Tillegg til fagnotat

Saknr.: 201807500 (DS3)
201807502 (DSF)

Reguleringsplan for Bybanen fra sentrum til Åsane

BYBANEN TIL ÅSANE. TILLEGGSVURDERINGER I EIDSVÅG

Figur 5 Sist innkommet innspill fra Eidsvåg Senter datert 2.10.2020

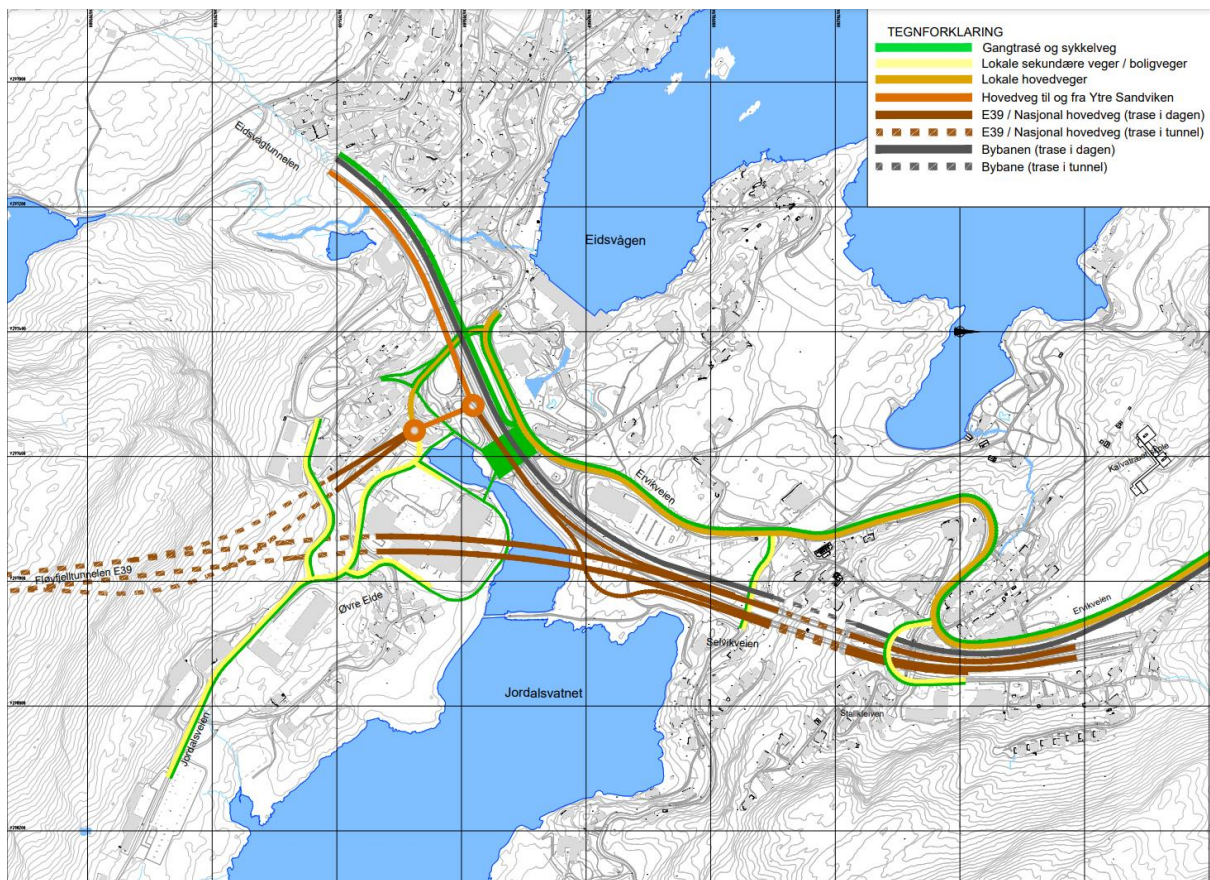
Utløpet av Fløyfjellstunnelen er lagt lengre vest i Eidsvåg (nærmere dagens E39) enn i anbefalt alternativ, slik at en unngår «Norturatomtten». Gjennom hele Eidsvåg er E39 «lukket igjen» med en lang betongkonstruksjon, og videre i nye tunneler under dagens Selviktunnel. Nytt utløp for E39 vil ligge i området ved Stallkleiven bru i Øvre Ervik. E39 ligger vesentlig lavere enn dagens veg i dette området, og er ikke oppe på dagens vegnivå før ved Glaskartunnelen. Av- og påkjøring mot sør skjer om lag som i fagetatens anbefalte alternativ, men med lengre tunnelramper siden hovedtunnelen er skjovet mot vest. Mot nord er koblingen mot E39 lagt på nordsiden av Selviktunnelen. Bybanetraséen og holdeplass har om lag samme løsning som anbefalt alternativ i Eidsvåg, men går videre i en lang tunnel mot Griggastemma. Hovedsykkelturten ligger langs Ervikveien, som i det anbefalt alternativet fra fagetaten.

Eidsvåg Senter sin løsning har flyttet E39 mot vest, og bort fra eget utbyggingsområde, og løsningen har noen utfordringer som må løses dersom dette alternativet skulle kunne gjennomføres.

- Forslaget gir en vesentlig forlengelse av Fløyfjelltunnelen, dette vil kreve ny fraviksbehandling hos Statens vegvesen. Forslaget innebærer at E39 er en lukket løsning helt opp til Stallkleiven bro, og at Fløyfjellstunnelen flyttes noe mot vest før en kommer til Eidsvåg. Dette gir en økt tunnallengde på ca 1,2 km i forhold til anbefalt alternativ på 5,3 km som tidligere er behandlet og godkjent. Siden dette er en vesentlig endring, vil det kreve nye prosesser knyttet til risikoanalyse og fravikssøknad. I håndbøkene til Statens vegvesen står det følgende: «*Tunnallengden for bytunneler og motorvegtunneler bør begrenses og bør ikke være lengre enn 4 km.*» En løsning med lengre tunnel vil innebære økt risiko og sannsynlighet for hendelser i tunnelsystemet og vil føre til et mer sårbart vegsystem. Løsningen er helt avhengig av at Statens vegvesen aksepterer dette, noe som ikke er selvsagt. I tillegg gir økt tunnallengde utfordringer knyttet til luftforurensning og flytting av utslippspunkt fra tunnelene som ikke er løst.

- Forslaget viser en planløsning der E39 senkes 15 meter i forhold til dagens nivå i området sør for Selviktunnelen. Det gir krevende anleggsgjennomføring som belyses litt senere i notatet. I tillegg er det lagt opp til et vegsystem i 3 plan både sør for - og nord for Selviktunnelen, noe som er svært krevende å bygge. Påramping fra lokalvegnettet mot nord er vist mellom Selviktunnelen og Glaskartunnelen. Avstanden ser ut til å være for kort i forhold til krav om stoppsikt, og vil i så fall kreve fraviksbehandling.

Forslag fra Eidsvåg Senter AS viser en banetrase som går i en lang tunnel fra Selvikvegen til Griggastemma. Dette er ikke anbefalt av fagetaten, se eget fagnotat om tilleggsutredninger. Slik fagetaten ser det i forslaget fra Eidsvåg senter, må det i tillegg etableres en lang kulvert/løsmassetunnel nord for Rema 1000, for å komme under Selvikvegen. Denne er komplisert å gjennomføre, og som også kan gi en økt fare for endring av grunnvannstrømmer mot Jordalsvatnet, men dette er ikke sett på i detalj.

Forslaget fra Eidsvåg Senter AS griper sterkere inn i vassdraget, ved at store deler av stemma fylles igjen. Det betyr at det må bygges en ny flomkulvert i en annen trase enn den eksisterende, siden flomkulverten må fungere i en lang byggeperiode. Forslaget reduserer størrelsen på stemma, men det er ikke gjort egne flomberegninger for dette alternativet.

I innspillet fra Eidsvåg senter ligger E39 i en betongkulvert gjennom deler av stemma. Det ligger i forslaget at kulverten skal fylles over for å danne byggeareal/bruksareal. Utfylling gjør at tiltaket kommer nærmere Jordalsvatnet dam. En så stor endring nært dammen kan påvirke stabiliteten, og kan kreve ombygging/sikring av dammen. Det er derfor anbefalt alternativ har forsøkt å unngå utfylling i stemma for å ikke påvirker Jordalsvatnet Dam.

Forslaget fra Eidsvåg Senter er vesentlig mer utfordrende, siden ny E39 ligger dypt (15m under dagens høyder sør for Selviktunnelen), og der ny sørgående trase ligger rett under dagens nordgående. I forslaget er det lagt til grunn at deler av Ervikvegen kan benyttes ensrettet som sørgående trase for E39 i byggeperioden. Fagetaten og Statens vegvesen vurderer dette som en løsning som ikke er gjennomførbar.

Figur 13 Innspill fra Eidsvåg senter E39 i betong løp under terrenget (illustrasjon Norconsult)

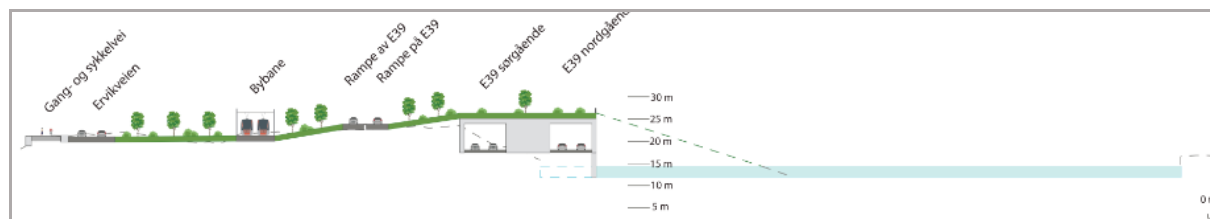
I innspillet fra Eidsvåg senter AS er ikke E39 synlig, men lagt i en betongtunnel som gir en 10-11 m høy vegg/ betongvegg mot stemma og Jordalsvatnet med lokk opp til kote 25/26. En slik konstruksjon blir et uheldig element i landskapet se figur 13. Toppen på konstruksjonen vil ligge høyere enn dagens E39. For å dempe den visuelle virkningen av tunnelen fra Jordalsvatnet kan det legges en fylling med beplantning mot stemma. Dette kan gi en bedre avslutning/tilpasning, men konsekvensen blir en enda større utfylling i stemma. Stemma vil bli betydelig redusert som en del av blågrønne strukturen i Eidsvåg.

Figur 14 plan - høyder for E39 i Selvik- forslag fra Eidsvåg senter

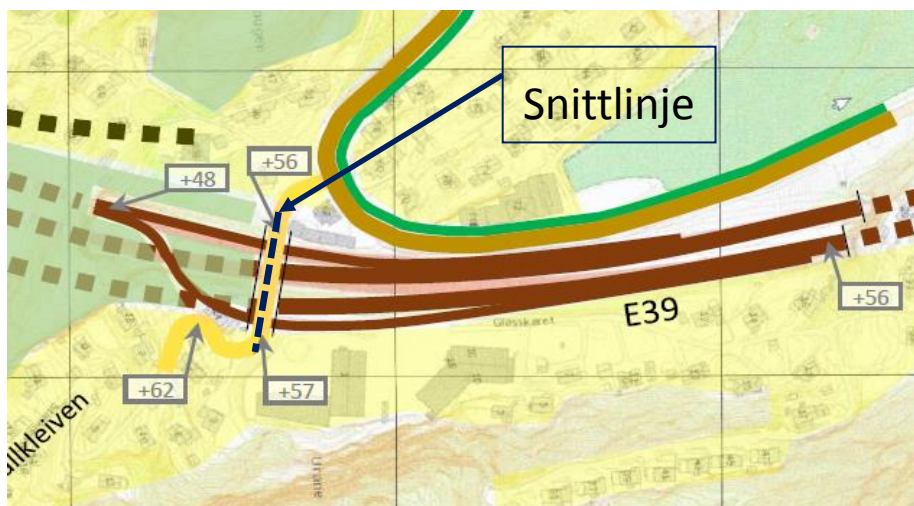
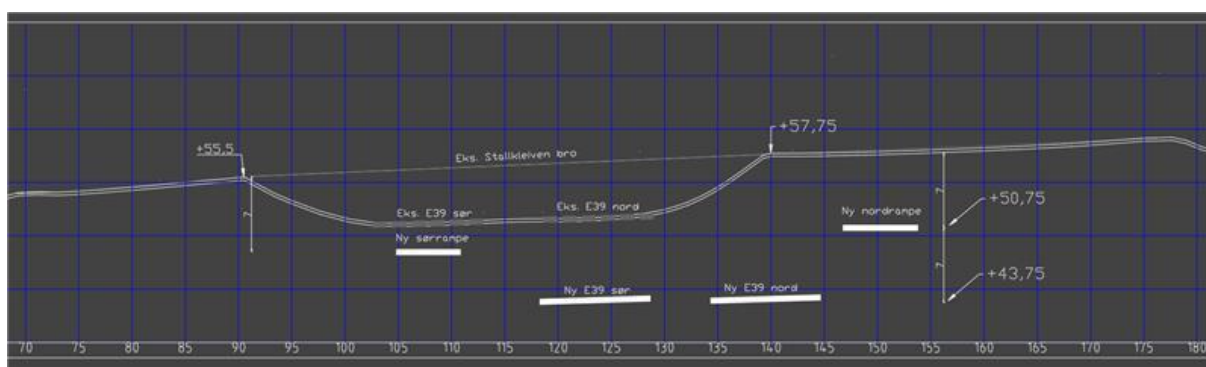
Etter Selviktunnelen vil ny E39 komme ut av tunnelen og blir liggende i en bred og dyp grop, om lag 10-11 meter under dagens veg (figur 14 og 15). Derfra stige E39 gradvis nordover, men vil fremdeles ligger lavere enn dagens E39, og kommer opp i dagens høyde like før Glaskartunnelen. Nord- og sørgående rampe stiger mot sør. Begge rampene skal under Stallkleiven bro (som må forlenges), og nordgående skal over ny E39. Tverrsnittet for E39 blir betydelig bredere i dette området.
